多核種除去設備等処理水の取扱いに関する「福島第一原子力発電所特定原子力施設  
に係る実施計画変更認可申請書」の申請について

福島第一原子力発電所 特定原子力施設に係る実施計画 変更認可申請書

「福島第一原子力発電所 特定原子力施設に係る実施計画」及び「福島第一原子力発電所 特定原子力施設に係る実施計画 別冊集」について、下記の箇所を別添の通りとする。

福島第一原子力発電所 特定原子力施設に係る実施計画変更比較表（目次）

図 1 港湾内の海水、海底土及び地下水の放射性物質の低減対策

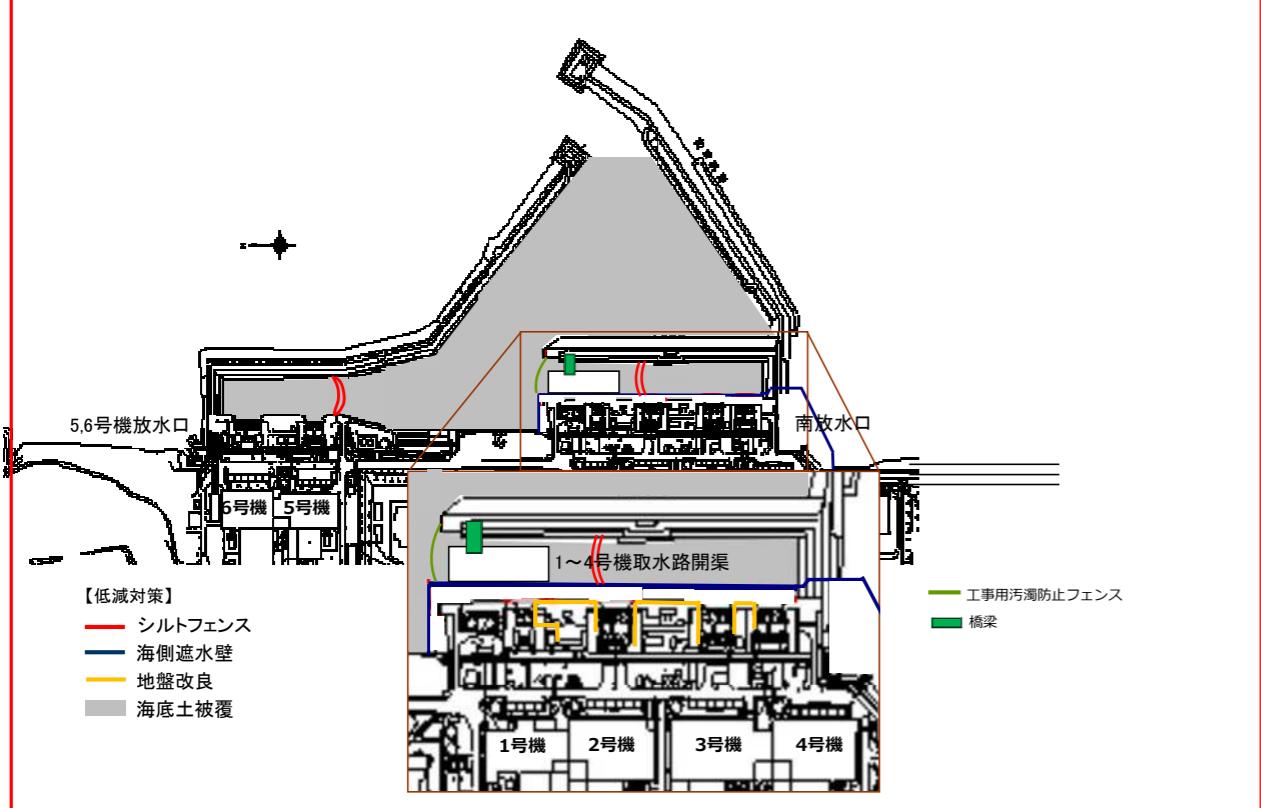
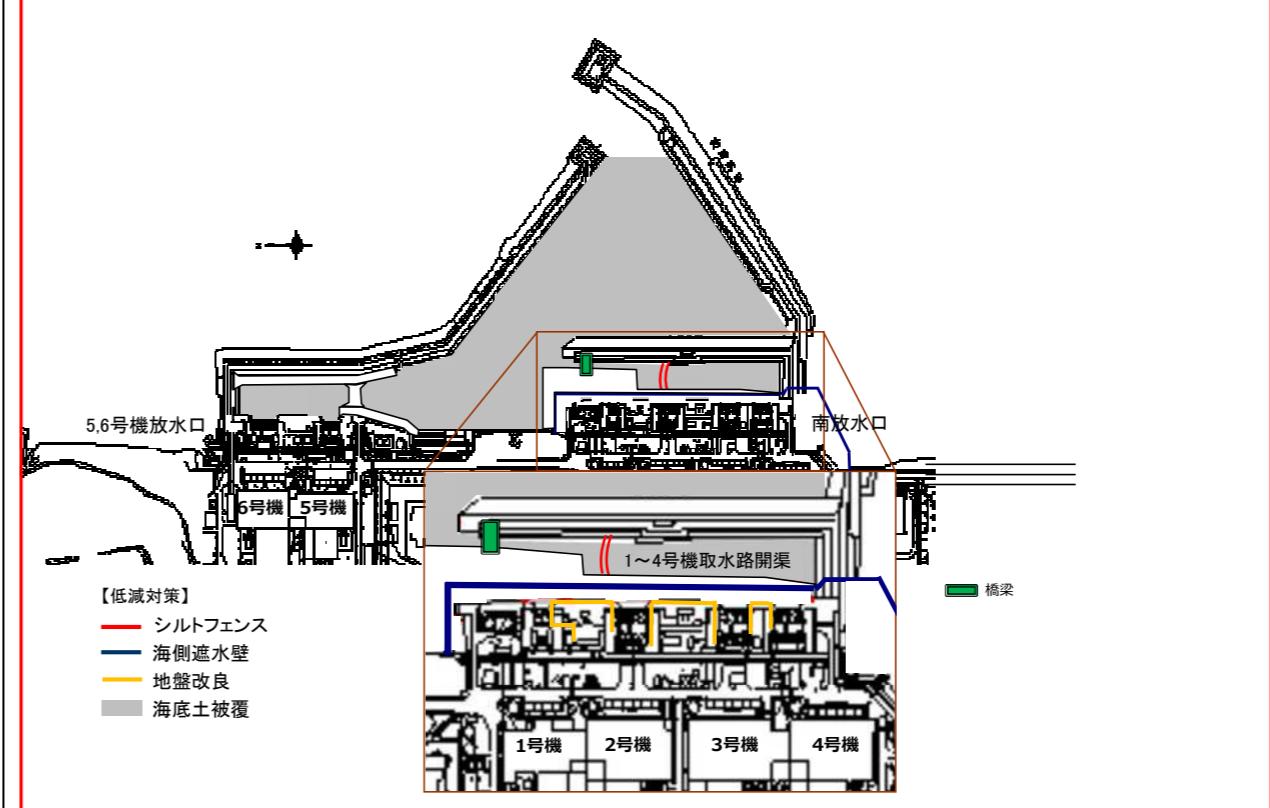
変更前	変更後	変更理由
<p>3.1.4 港湾内の海水、海底土、地下水及び排水路の放射性物質の低減 3.1.4.3 低減対策の基本的考え方 (中略) (2)モニタリング (中略)</p>  <p>【低減対策】      - シルトフェンス      - 海側遮水壁      - 地盤改良      - 海底土被覆</p> <p>5,6号機放水口 6号機 5号機 1~4号機取水路開渠 1号機 2号機 3号機 4号機 工事用汚濁防止フェンス 橋梁</p>	<p>3.1.4 港湾内の海水、海底土、地下水及び排水路の放射性物質の低減 3.1.4.3 低減対策の基本的考え方 (中略) (2)モニタリング (中略)</p>  <p>【低減対策】      - シルトフェンス      - 海側遮水壁      - 地盤改良      - 海底土被覆 橋梁</p> <p>5,6号機放水口 6号機 5号機 1~4号機取水路開渠 1号機 2号機 3号機 4号機</p>	<p>ALPS 处理水希釈放出に向けた仕切堤設置 現場の実態に沿った図面の反映</p>

図2 港湾内外海水及び地下水のモニタリング計画（サンプリング箇所）

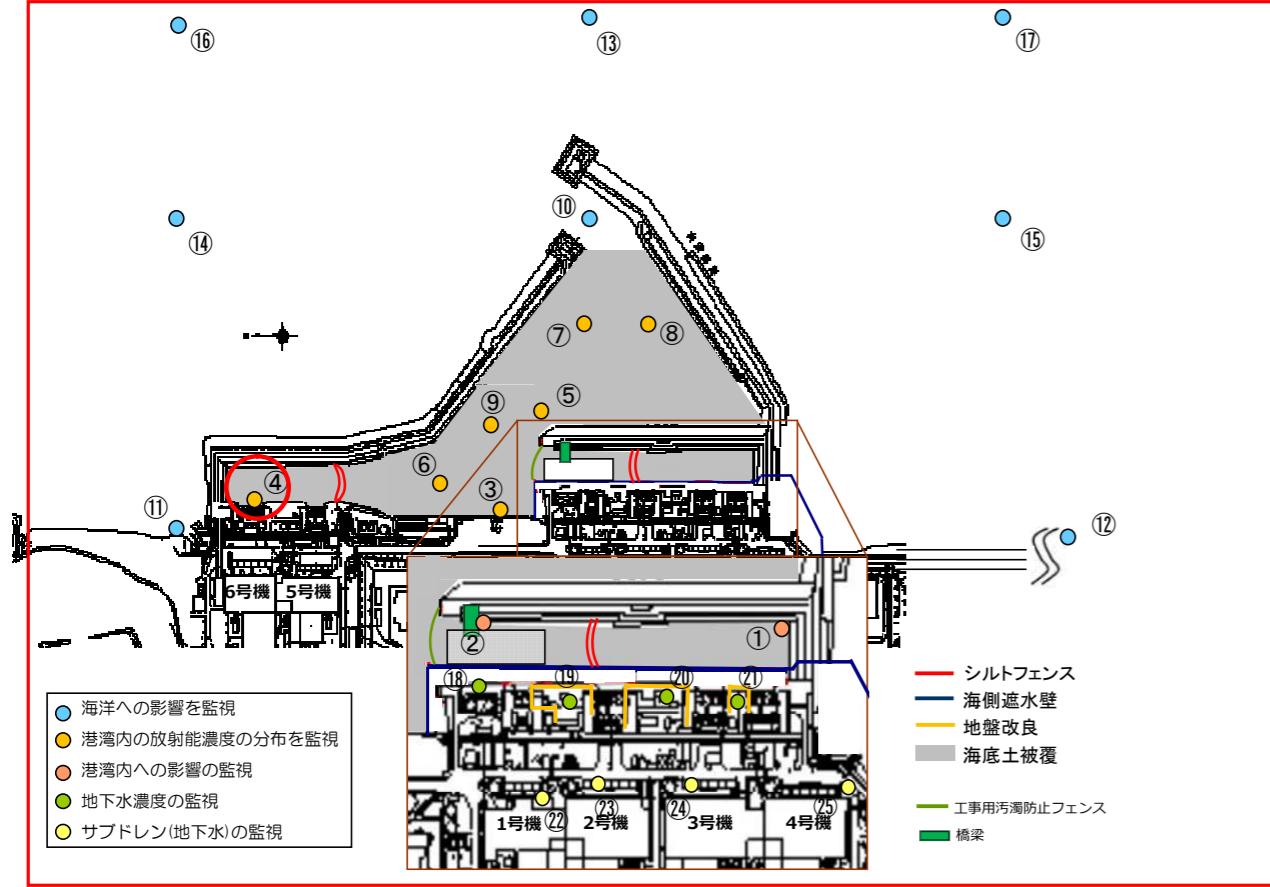
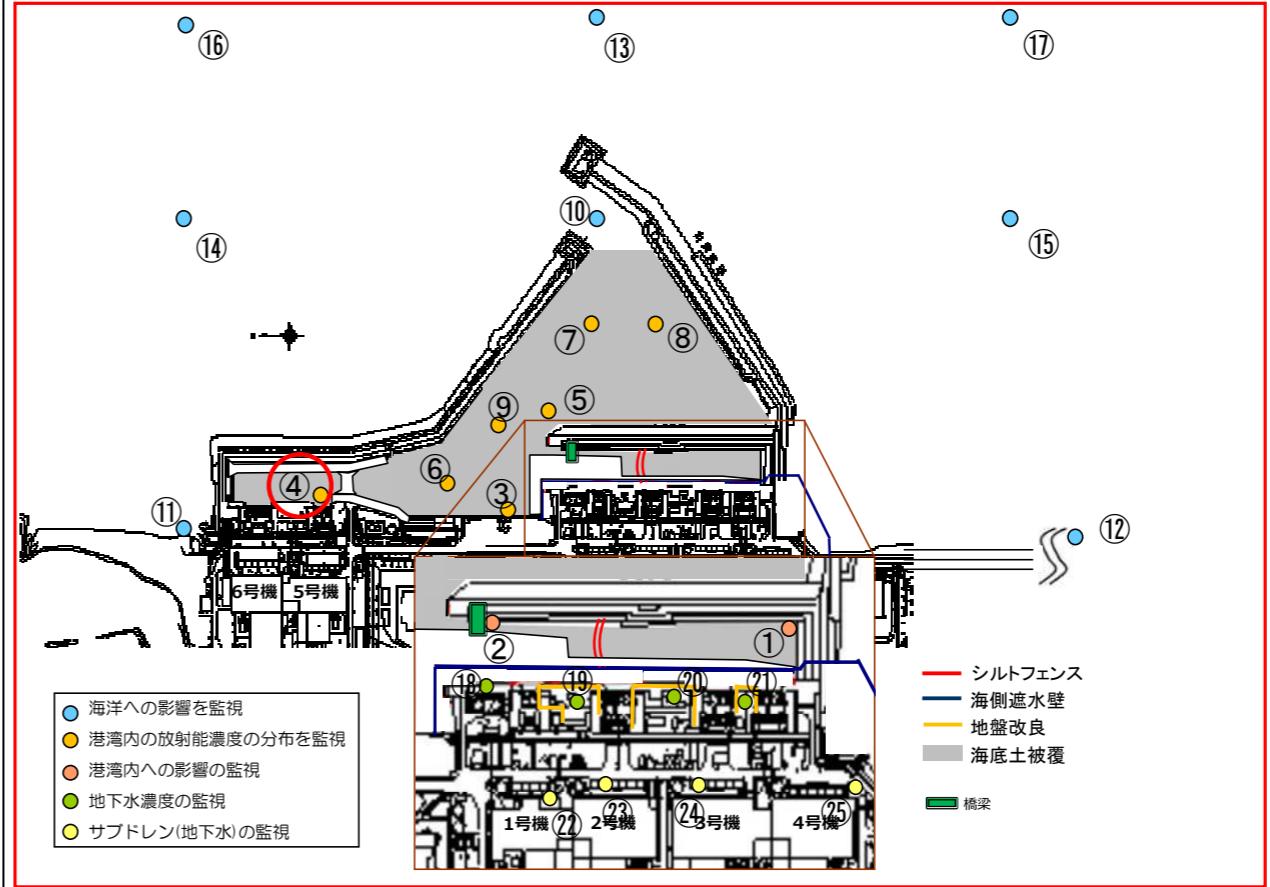
変更前	変更後	変更理由
		ALPS 处理水希釈放出に向けた仕切提設置及びサンプリング箇所の変更 現場の実態に沿った図面の反映
